Gemeinde Risch

Erweiterung Friedhof Rotkreuz
Studienauftrag
Schlussbericht Beurteilungsgremium

Version 2.0
11. Dezember 2019
GN 9744

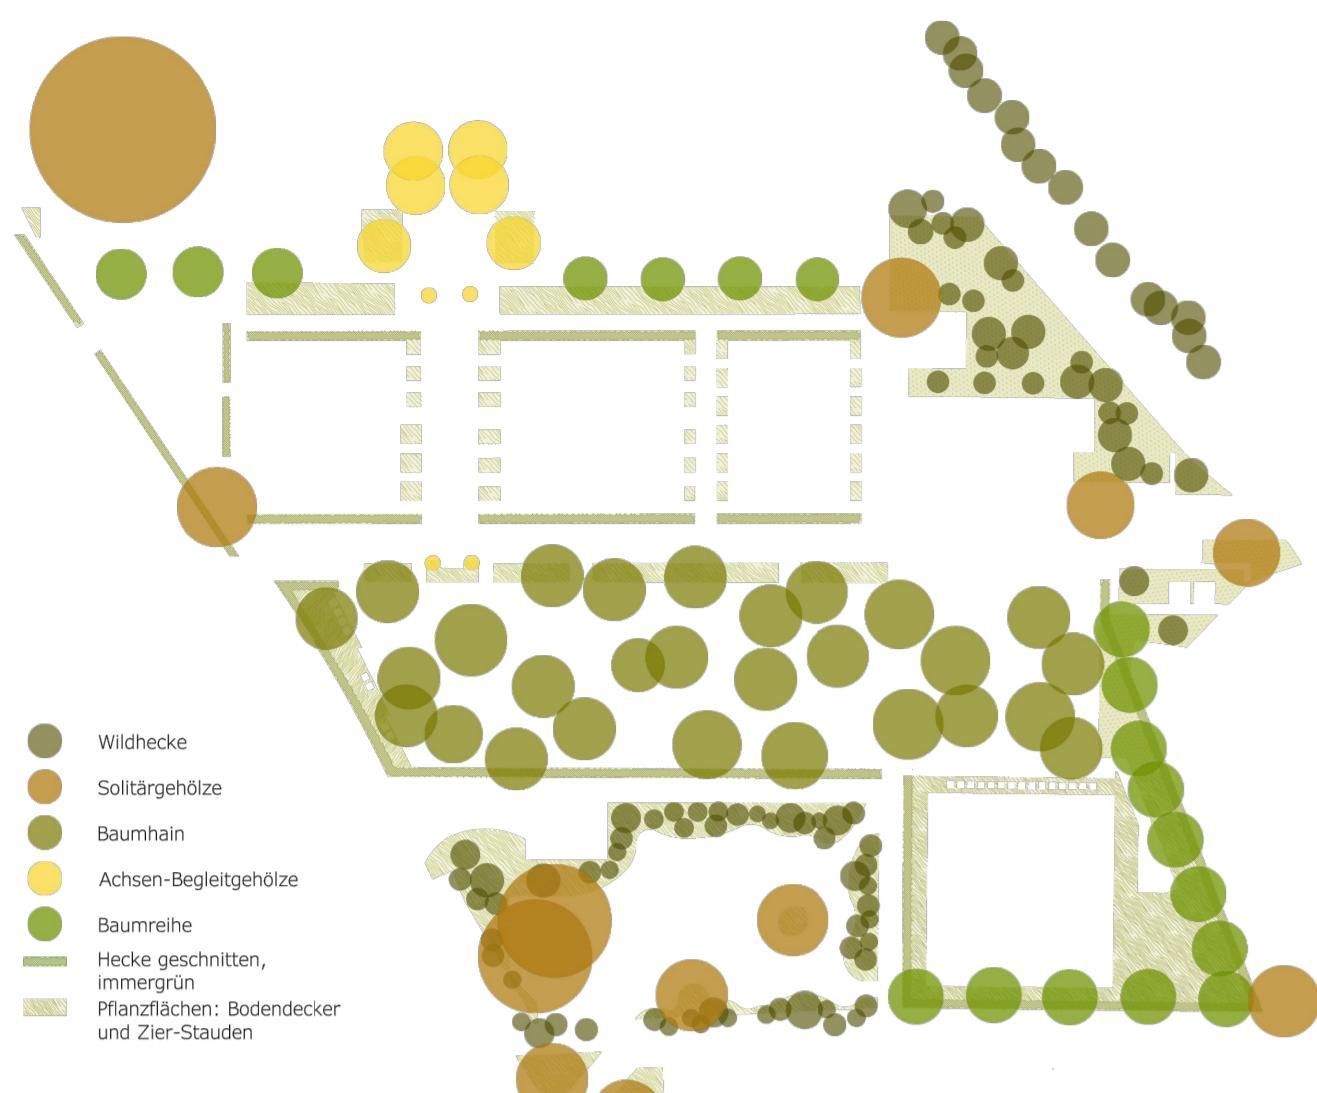
Durch die vorgeschlagene Umgestaltung des Friedhofes werden die unterschiedlichen Bestattungsformen neu organisiert, ohne jedoch die Grundstrukturen des Ortes aufzulösen. Mit respektvollen und gezielten Eingriffen entsteht ein atmosphärischer Ort mit einer hohen Aufenthaltsqualität. Die Gestaltung nimmt Rücksicht auf Bestehendes und fügt neue Elemente, unter Berücksichtigung der Etappierung, an geeigneten Orten dazu. Die Anordnung dieser Elemente ist so gewählt, dass auf allfällige zukünftige Entwicklungen gut reagiert werden kann. Durch die Umgestaltung erhält der Ort, nebst der Primäraufgabe als Friedhof, auch als Ort des Aufenthalts und des Verweilens eine hohe Qualität. Unterschiedlich ausgestaltete Bereiche laden zum Verweilen und Spielen ein. Offen gehaltene Bereiche wechseln sich in spannungsvoller Folge mit eher introvertierten Bereichen ab.

Durch die Neukonzeption wird die Friedhofsanlage parallel zur Hanglage in Schichten gegliedert, die jeweils einer Bestattungsform zugewiesen sind. Gezielt angelegte Baumpflanzungen unterstützen diese Gestaltungsabsicht. Die zur räumlichen Fassung und Gliederung verwendeten Eibenhecken fügen sich in subtiler Weise in die bestehende Friedhofsanlage ein.

Der mit neuen Bäumen ergänzte Abdankungsplatz wird räumlich durch einen neuen Baumhain ins neue Gemeinschaftsgrabfeld geführt. Diese Massnahme verleiht dem Ort eine Grosszügigkeit, Kraft und eine ausserordentliche Aufenthaltsqualität. Die Ausgestaltung des neu angeordneten Aschenfalls sowie die Gestaltung des Gemeinschaftsgrabes zeugen von hoher Qualität. Für die Kinder ist an der Stirnseite ein Ort vorgesehen. Dies unterstützt den kollektiven Charakter der Grabstätte. Die Möglichkeiten für das Ablegen von Blumen und Kränzen sowie das Anbringen von Beschriftungen ist gut gelöst.

Die Anordnung der beiden Kleinbauten ist gut gewählt. Für den Bestattungsbetrieb entstehen dadurch wichtige Vorteile, schränken jedoch die gestalterischen Absichten nicht ein. Die Konstruktion und Ausgestaltung mit Holz passt gut in das Friedhofgefüge und zur bestehenden Abdankungshalle.

Die Ergänzungen und Aufwertungen im Bereich des bestehenden Gemeinschaftsgrabes verleihen dem Ort eine neue Ausstrahlung. Ergänzende Baumpflanzungen und das Anlegen von zusätzlichen Hecken fassen den Raum neu und ermöglichen eine atmosphärische Dichte. Die Ergänzung der Haupteingangsmauer ermöglicht die Anordnung einer unterirdischen Entsorgungsstelle, ohne dass diese das Bild des Friedhofes stören würde. Trotzdem ist die Zugänglichkeit sowie die Bedienung durch die Entsorgungsfahrzeuge gewährleistet.

Durch die teilweise Neukonzeption des Spielplatzes, durch die Bachöffnung und durch die neuen Zugänge wird die Durchwegung des gesamten Gebietes aufgewertet und somit für den Fussverkehr an Attraktivität gewinnen.

Die periphere Lage des neu geöffneten Waldbaches lässt viel Spielraum, räumt jedoch dem Gewässer äusserst wenig Raum ein. Die hohe Qualität der Gestaltung des Friedhofes und dessen Grabstätten wird im Bereich von Gewässerraum und Spielplatz vermisst.

Durch die klare Gliederung besitzt dieses Projekt ein hohes Nutzungsangebot mit sehr hoher Aufenthaltsqualität. Dem Projektvorschlag gelingt es, ein stimmungsvolles Bild zu generieren und mit den umliegenden Flächen, Gebäuden und Räumen in geeigneter Form umzugehen. Die Gestaltung der einzelnen Elemente zeugen von hoher gestalterischer Qualität.

Aus der Sicht der Jury entspricht dieser Vorschlag dem herkömmlichen Idealbild eines Friedhofes als öffentlicher Ort. Seine Struktur ermöglicht gleichzeitig Besinnlichkeit und Aufenthaltsqualität.

Bei der Weiterbearbeitung sind folgende Punkte speziell zu prüfen und in die weiteren Planungsschritte miteinzubeziehen:

- Die Bachöffnung ist als grosszügiger und naturnaher Freiraum in die Gestaltung mit einzubeziehen.
- Dem Gewässer ist der gesetzlich notwendige Gewässerraum zuzuweisen.
- Es ist aufzuzeigen, wie sich der Freiraum nach der Auflösung des bestehenden Gemeinschaftsgrabes weiterentwickeln kann.
- Der Spielbereich ist in den Gewässerraum zu integrieren und soll als vielseitiger, naturnaher Aussenraum für Gross und Klein zur Verfügung stehen.
- Den hohen Erstellungskosten sind im weiteren Planungsprozess besonderes Augenmerk zu schenken.
